Bogotá D.C., agosto 15 de 2019

REF: Contrato IDU 1106 de 2016 – "Interventoría técnica, administrativa, legal, financiera, social, ambiental y SST para la ejecución la actualización, complementación, ajustes de los estudios y diseños de la ampliación y extensión de la Troncal Caracas entre la estación Molinos hasta Portal Usme - actualización, complementación, ajustes de la factibilidad y estudios y diseños del tramo Usme - Yomasa y factibilidad, estudios y diseños desde Yomasa hasta el nuevo patio y obras complementarias en Bogotá D.C"

ASUNTO: Citación inicio proceso administrativo sancionatorio- Cláusula Penal. Artículo 86 ley 1474 de 2011. Póliza 05GU132524.

Figura 1. Recorte plano SUDS-OCTUBRE-TRAMO 1 TR 1 SUDS (8PLNTA GNRL).pdf

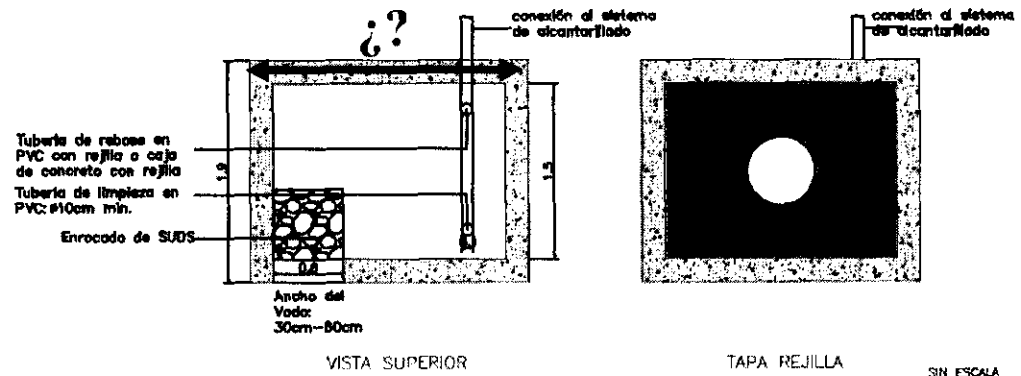
el Contratista verifique que las medidas resultado del proceso de cálculo sean coherentes con lo indicado en los planos.

- En los planos no se debería incluir aspectos opcionales sin definir, el Contratista debe indicar claramente para cuál(es) alcorques inundables se requiere o no el uso de geomembranas. Adicionalmente, se debe incluir en el plano todas las medidas necesarias para el esclarecer el diseño, tales como la diferencia de cotas entre la superficie del alcorque inundable, el sustrato y la cota superior de las tuberías de rebose y limpieza. Así como todas las que el Contratista considere.
